PRIMERGY RX300 S5 ご使用上の注意

このたびは、弊社の製品をお買い上げいただきまして、誠にありがとうございます。本製品に添付されておりますマニュアル類の内容に追加および訂正事項がございましたので、ここに謹んでお詫び申し上げますとともに、マニュアルをご覧になる場合に下記に示します内容を合わせてお読みくださるようお願いいたします。

2009 年 7 月
富士通株式会社

1. 「PRIMERGY RX300 S5 ユーザーズガイド:B7FH-6031-01」への更新事項

図-1 SAS-BP が外れた状態

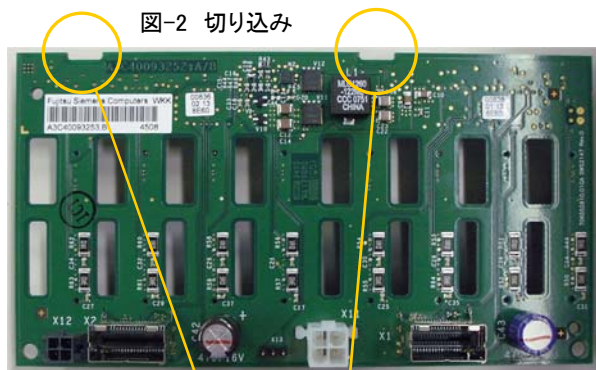
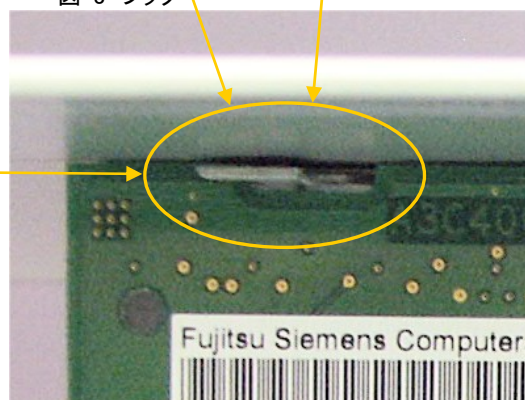
2.5 インチ SAS タイプで内蔵バックアップ装置を取り付ける場合は、ハードディスクを取り付けたまま作業を行ってください。(ディスクレスタイプではハードディスクを先に取り付けてから作業を行ってください)
もしハードディスクが無い状態で、オプションベイユニットフレームを取り外すと、SAS-BP (ハードディスクが接続されるプリント板) の上部の固定が外れることがあります。(図-1 参照)

・SAS-BP が外れてしまった場合

SAS-BP の切り込み(図-2 参照)をフック(図-3 参照)に差し込み右にスライドさせて固定してから、オプションベイユニットフレームを差し込んでください。

SAS-BP をスライドさせフックに固定させる
